Mission régionale d'autorité environnementale  
NORMANDIE

**Avis délibéré  
Projet de parc éolien  
sur la commune déléguée de Moussonvilliers,  
au sein de la commune de Charencey (61)**

N° MRAe 2022-4334

Figure 1: Schéma d'implantation du projet de parc éolien de Moussonvilliers (source : p. 35 du dossier actualisé)

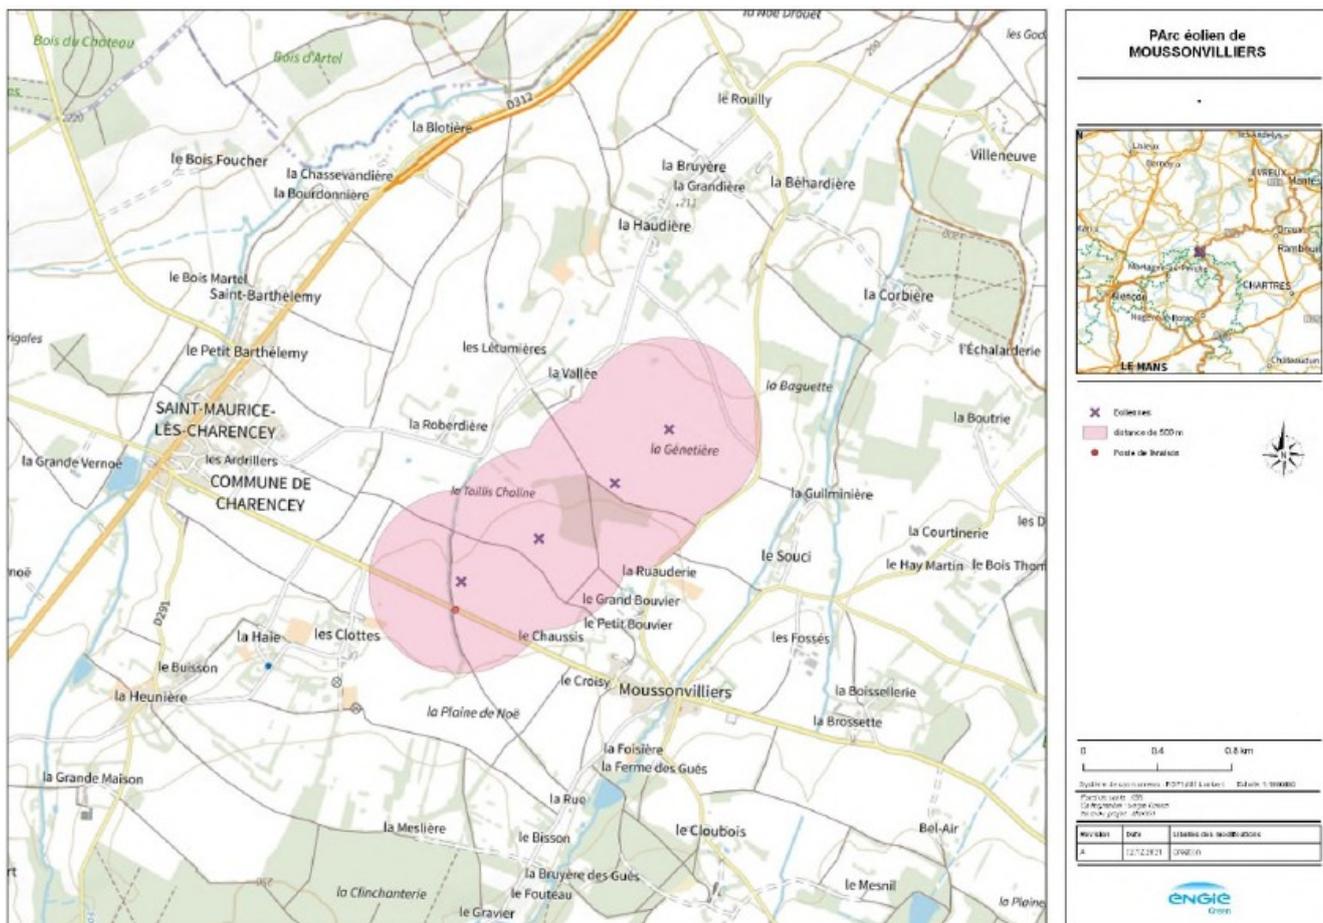
Les quatre éoliennes se situeront à une distance comprise entre 511 mètres et 550 mètres des habitations les plus proches.

Les habitats boisés, bien que peu représentés dans la zone d'implantation, constituent les zones les plus sensibles (notamment une hêtraie qui est un habitat protégé au niveau communautaire, située respectivement à 100 mètres et 50 mètres des futures éoliennes E2 et E3 et une frênaie située à un peu plus de 500 mètres de l'éolienne la plus proche E4 au nord-est du site).

L'éolienne E1 se trouve à moins de 50 mètres d'une haie et l'éolienne E3 à 50 mètres de la hêtraie.

Par ailleurs, l'étude d'impact montre que l'activité chiroptérologique au niveau des lisières chute globalement à partir d'un éloignement de 50 mètres. Les éoliennes E1 et E3 ne respectent pas cette distance vis-à-vis des haies et de la hêtraie et leurs pales survoleront ces zones à fort enjeu. Le maître d'ouvrage n'indique cependant pas que le guide d'Eurobats, fourni en annexe VIII, rappelle à de nombreuses reprises (notamment à la page 12) que les éoliennes ne devraient pas être installées à moins de 200 mètres des habitats présentant un intérêt particulier pour les chauves-souris (dont les espaces boisés et les haies) afin de limiter au maximum les impacts sur les populations de chiroptères.

***L'autorité environnementale recommande de mieux justifier l'impossibilité d'implanter les éoliennes du parc à moins de 200 mètres des espaces boisés et des haies présents sur la zone d'implantation potentielle, alors que cette mesure d'évitement permettrait de limiter des impacts potentiels sur les chiroptères occupant le site.***

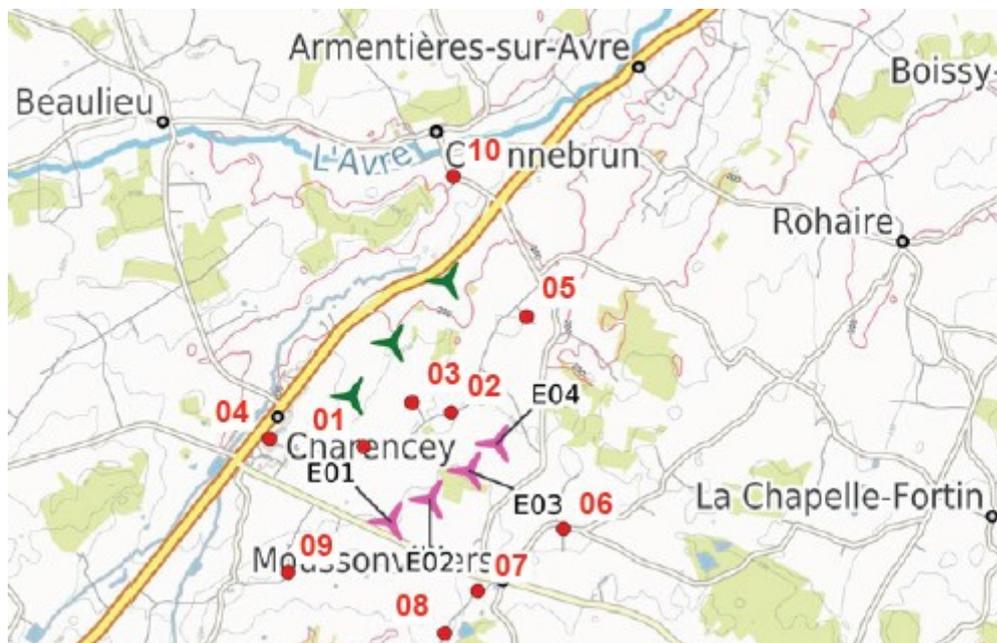
Mais pour les éoliennes situées à moins de 50 mètres des boisements et des haies, le maître d'ouvrage prévoit de renforcer ces mesures de bridage par rapport à ce qui avait été proposé dans l'étude d'impact initiale. Ainsi, un bridage des éoliennes E1 et E3 « de 6m/s à la température de 10°C toute la nuit en période estivale du 1<sup>er</sup> juin au 15 octobre » (p. 45 du dossier actualisé) est prévu à présent, alors que l'arrêté d'autorisation de 2017 prévoyait un arrêt des deux éoliennes du 1<sup>er</sup> juin au 30 septembre les trois premières heures de la nuit et par une température de 13 °C pour des vitesses de vent inférieures à 5 m/s. Il serait indispensable d'expliquer l'évolution des mesures envisagées par rapport aux prescriptions de l'arrêté d'autorisation de 2017 (bridage, donc ralentissement plutôt qu'arrêt des éoliennes) et de préciser ce qui est entendu par « toute la nuit », l'activité chiroptérologique étant particulièrement importante au crépuscule.

***L'autorité environnementale recommande de préciser en quoi consiste le bridage prévu en période estivale dans le cadre des mesures de réduction des impacts du projet sur les chiroptères, sachant que l'arrêté d'autorisation de 2017 prévoyait un arrêt pur et simple des éoliennes. Elle recommande en outre de préciser l'étendue horaire du bridage nocturne pour chacun des quatre mois considérés (juin à septembre), l'activité chiroptérologique étant particulièrement importante au crépuscule.***
